### Změnový list č. 9/2020

Název a evidenční číslo Stavby: Rekreační přístav Veselí nad Moravou S/RVC/078/R/SoD/2019 Číslo projektu 562 553 0005 Název stavebního objektu/provozního souboru (SO/PS): SO01 - Rozšíření přístavu Název ZBV: Variace č. 9 - Vykopávky pro koryta vodotečí, včetně likvidace výkopku	Číslo SO/PS / číslo Změny SO/PS:  <b>SO01</b>	Pořadové číslo ZBV:  <b>9</b>
--	---	-------------------------------------

## **NÁVRH NA VARIACI: Č.9 – VYKOPÁVKY PRO KORYTA VODOTEČÍ, VČETNĚ LIKVIDACE VÝKOPKU**

## **TECHNICKÁ ZPRÁVA – Výpočet kubatur Protokol č. 1**

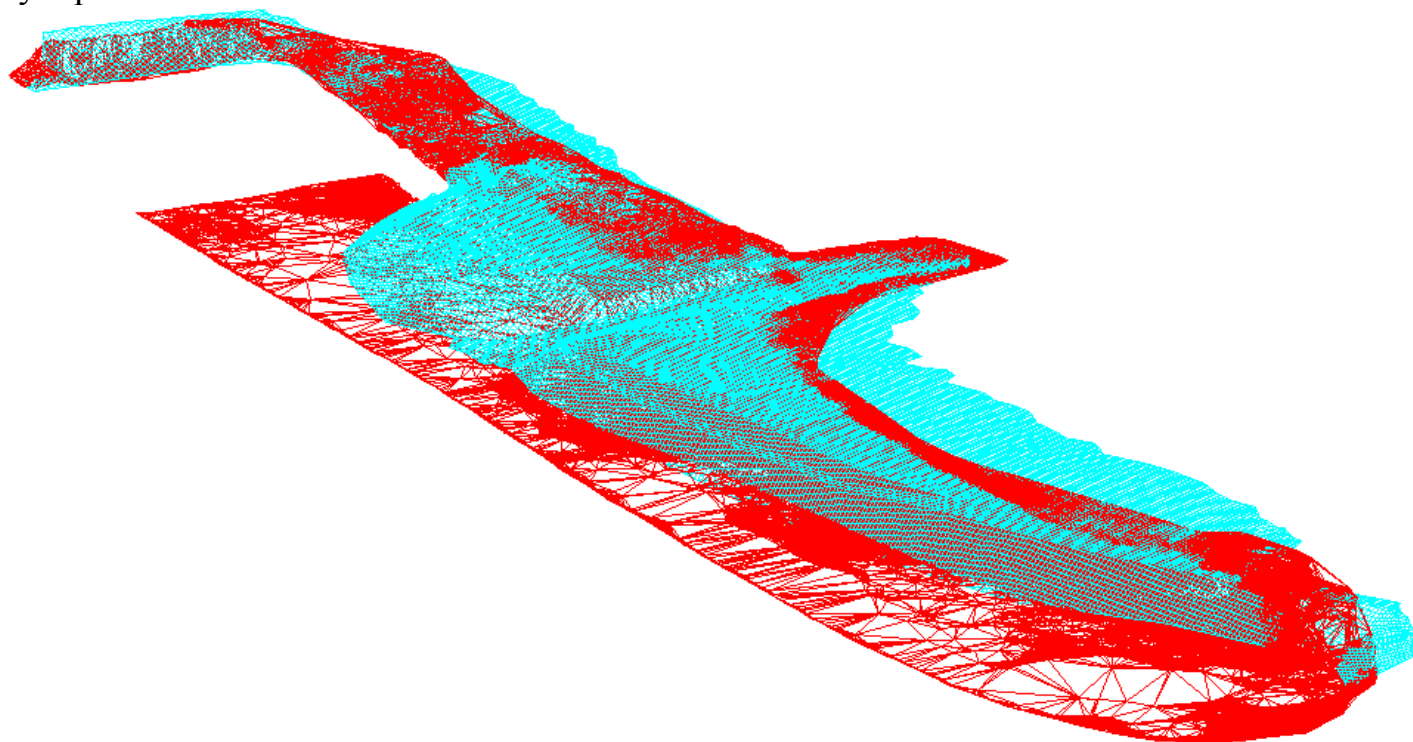
Rozdíl mezi zaměřením pro projekt a skenováním terénních úprav ze dne 20. 05. 2020.

Výkop: 4640 m<sup>3</sup>

## **TECHNICKÁ ZPRÁVA – Výpočet kubatur Protokol č. 2**

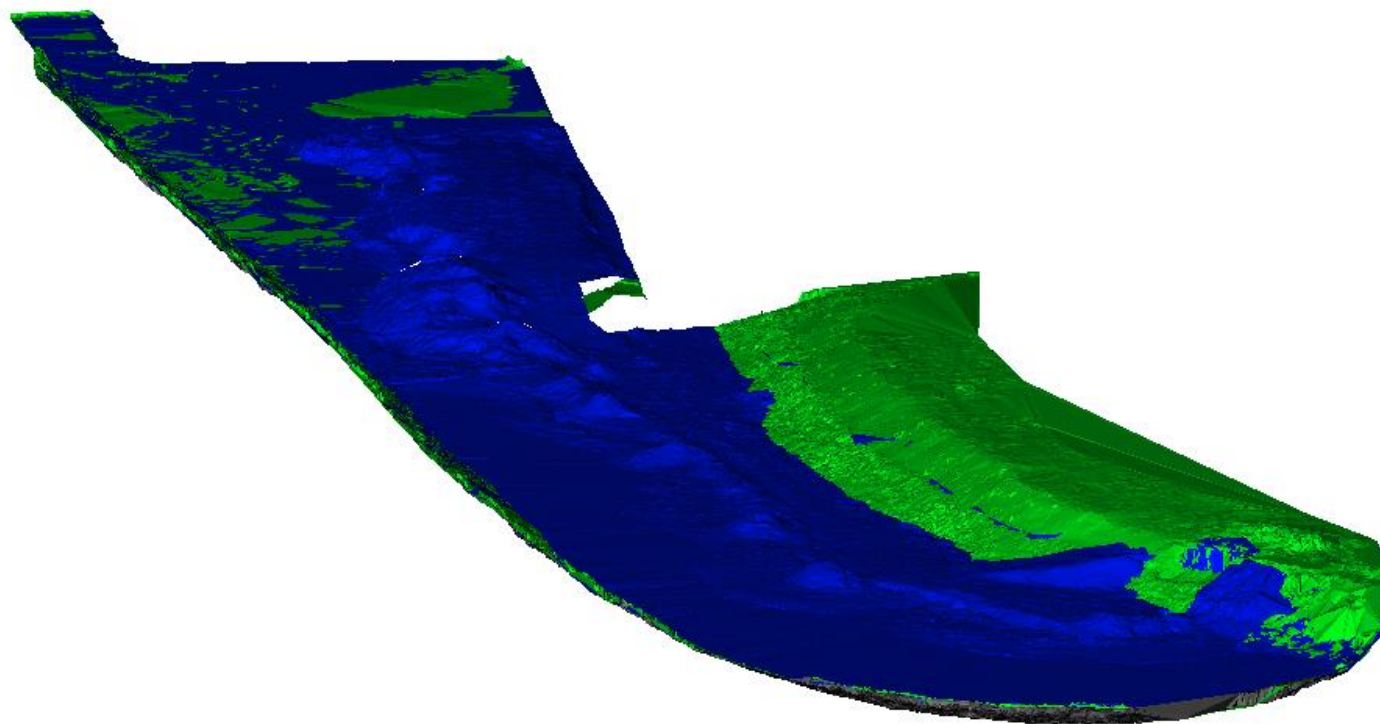
Rozdíl mezi skenováním ze dne 28. 4. 2020 a skenováním ze dne 20. 05. 2020 pro stanovení odtěžených usazenin.

Výkop: 3170 m<sup>3</sup>  
Násyp: 220 m<sup>3</sup>

**Celkový výkop:**  
**2950 m<sup>3</sup>**

## TECHNICKÁ ZPRÁVA – Výpočet kubatur Protokol č. 10

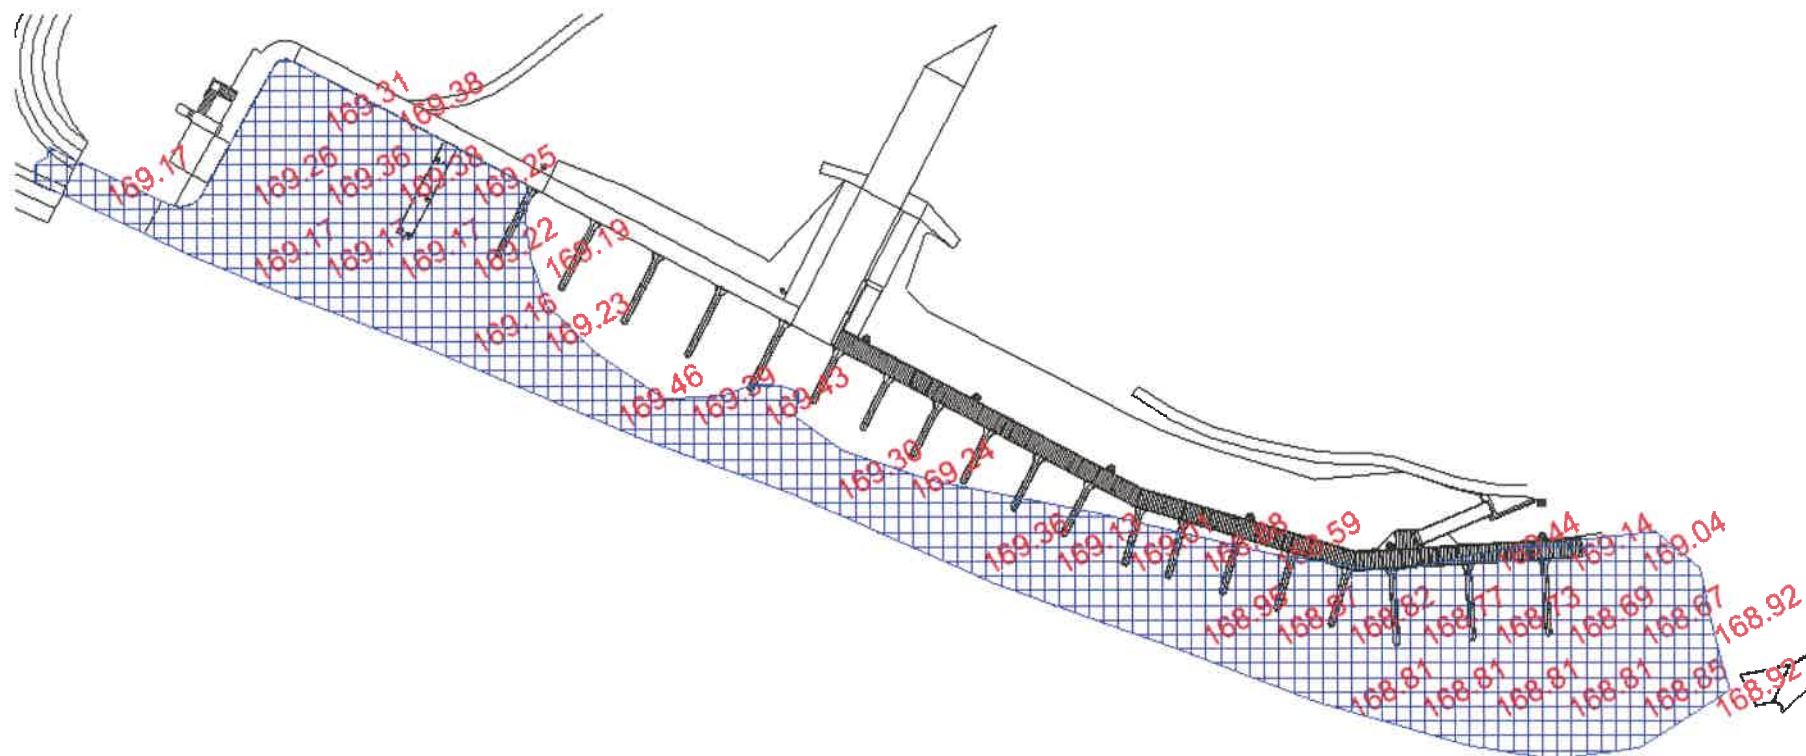
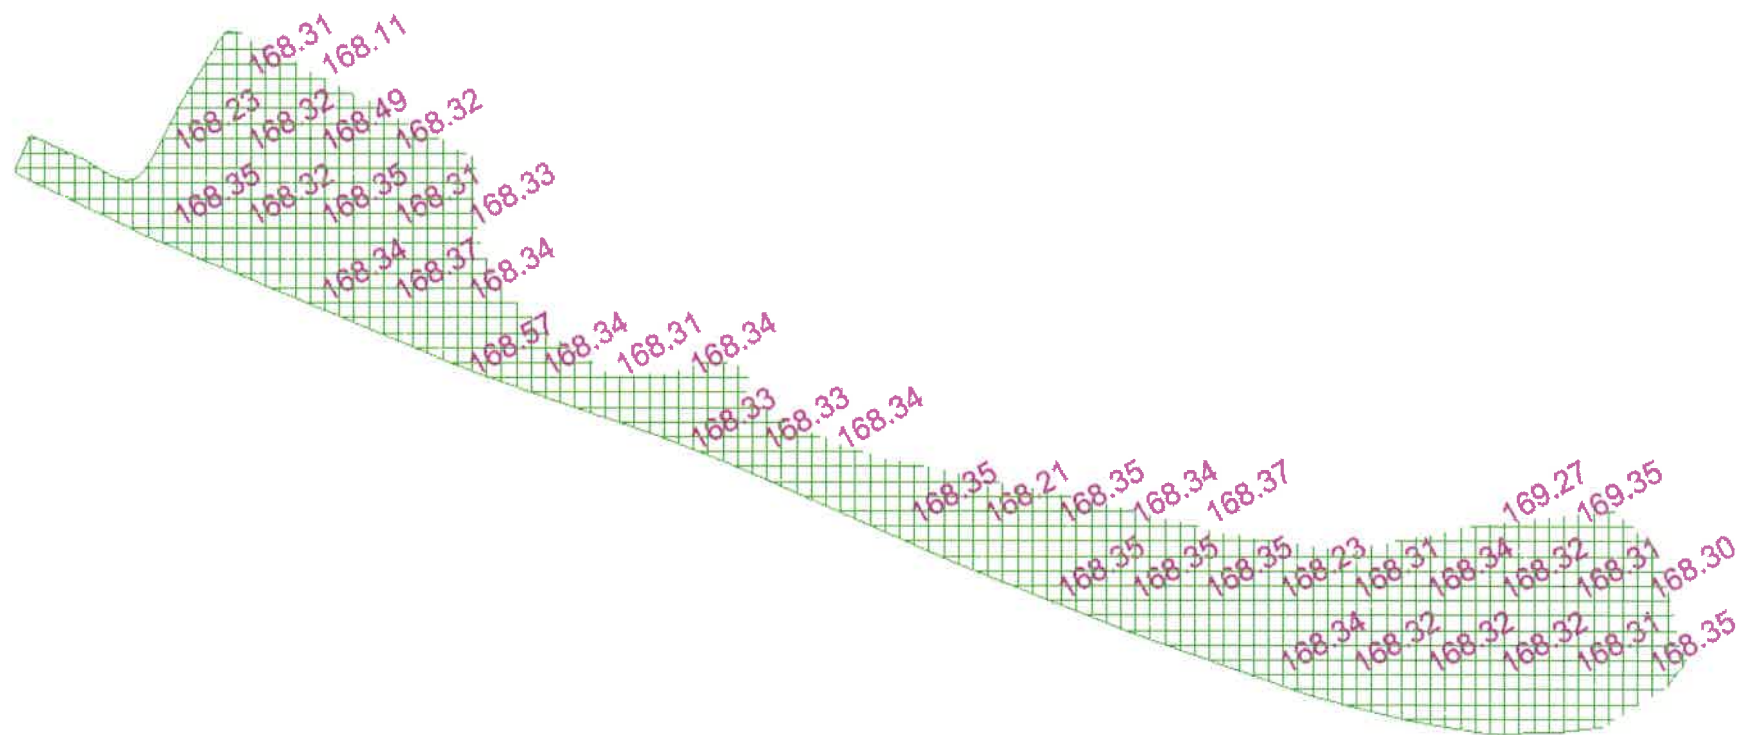
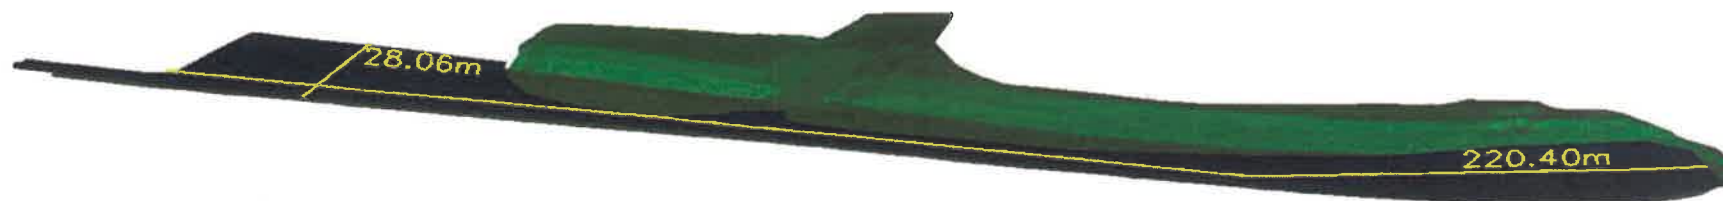
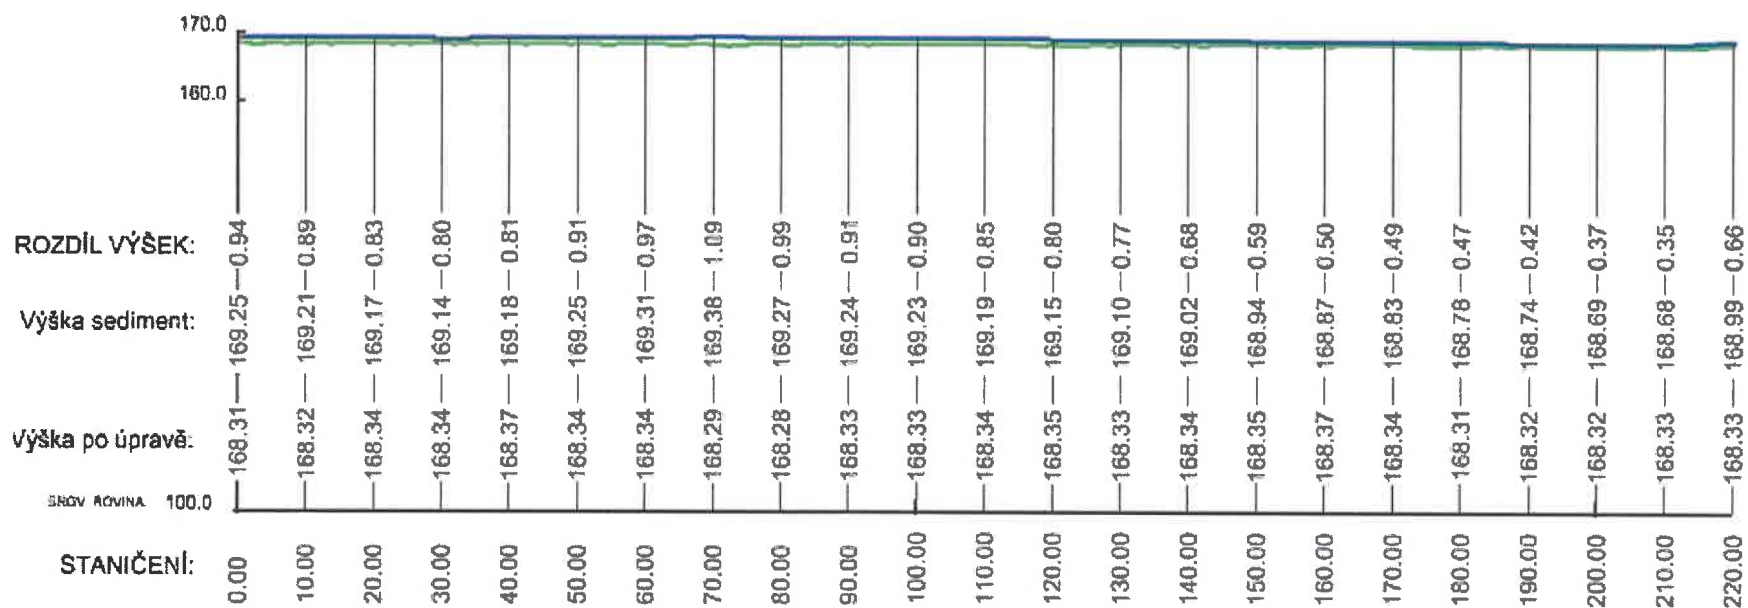
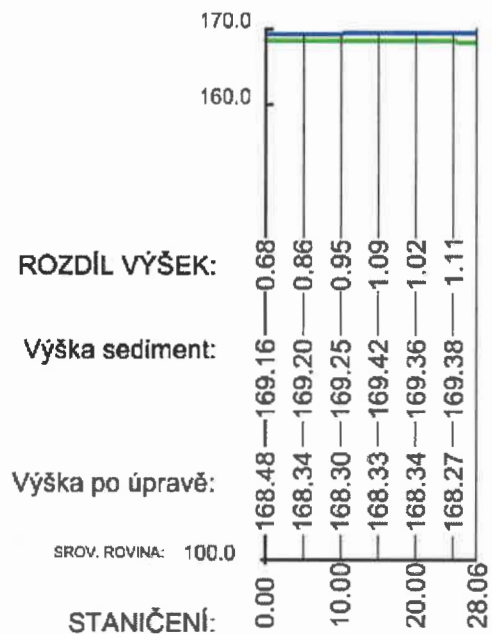
Stav sedimentu před zahájením těžby nebylo možné skenovat z důvodu nemožnosti odčerpát vodu z přístavu. Z dodaného geodetické zaměření sedimentu (od firmy LANKAŠOVÁ Marie, s.r.o. 3/2020) nebylo možné vytvořit DTM sedimentu před zahájením těžby.

Z tohoto důvodu bylo použité jediné dostupné zaměření sedimentu před zahájením těžby a to ze zaměření pro projekt z roku 2010, dále označeno jako DTM2010.

Na základě rozdílu výšek DTM2010 a zaměření sedimentu firmou LANKAŠOVÁ Marie, s.r.o., které se výrazně lišily, byla stanovena konstanta posunu oproti DTM 2010 na hodnotu 95 cm (průměrná odchylka DTM2010 od měřených bodů firmou LANKAŠOVÁ Marie, s.r.o.).

O tuto konstantu byl přizvednut DTM2010.

Rozdíl mezi stavem sedimentu před zahájením stavebních činností a skenováním ze dne 20. 05. 2020.

**Celkový výkop sedimentu: 2950 m<sup>3</sup>**
